ACTA No. 14

Se realizará socialización, de parte de los profesionales del grupo de evaluación de proyectos del MVCT, sobre el resultado de las revisiones realizadas a los ajustes técnicos parciales presentados en el mes de febrero de 2024 correspondientes al sistema de acueducto del proyecto "**CONSTRUCCION DE OBRAS COMPLEMENTARIAS PARA LA OPTIMIZACION DEL SISTEMA DE ACUEDUCTO Y ALCANTARILLADO DEL AREA URBANA DEL MUNICIPIO DE CONDOTO**".

REVISIÓN AJUSTES FEBRERO DE 2024 - COMPONENTE HIDRAULICO ACUEDUCTO Y DOCUMENTALES TÉCNICOS - EN...

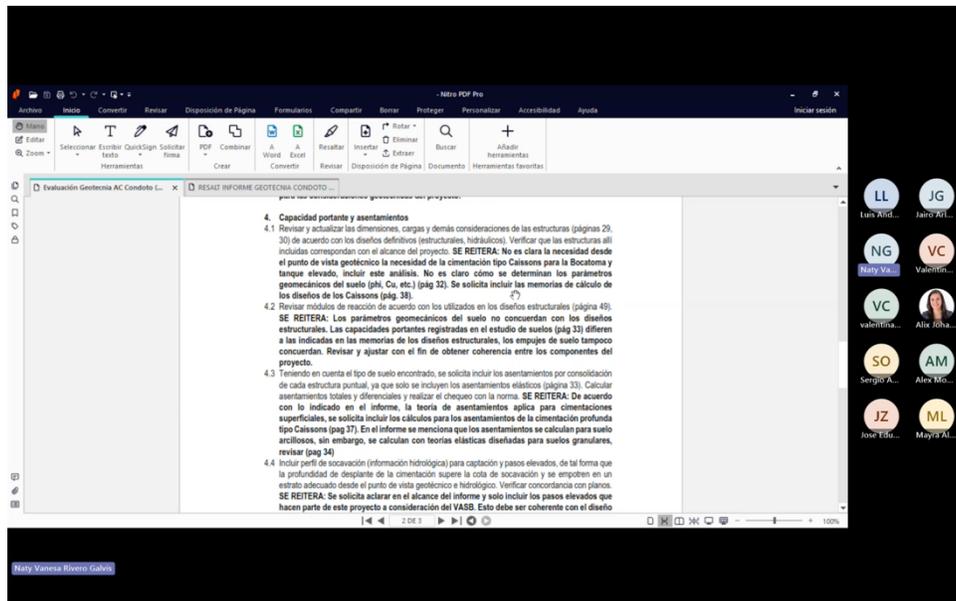
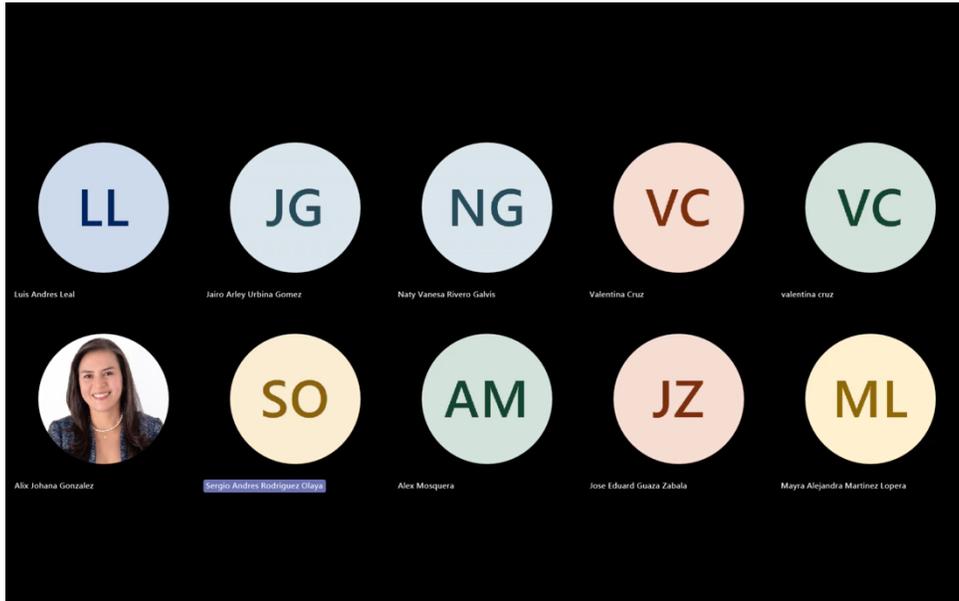
5. **Observación Nov/2023.** "Con relación a las redes de distribución, consultados los modelos hidráulicos referentes al escenario de periodo extendido, al consultarse los caudales que salen de los tanques, estos no son consistente a los mismos caudales en el periodo donde estos se presentan, por lo que debe complementarse con este escenario, y de igual manera ajustar los resultados obtenidos en los informes de diseño. Esto anterior no ocurre en el modelo hidráulico que presenta el escenario estático".

Verificados el informe y modelo hidráulica, se evidencia que la documentación se ajusta. **Cumple.**
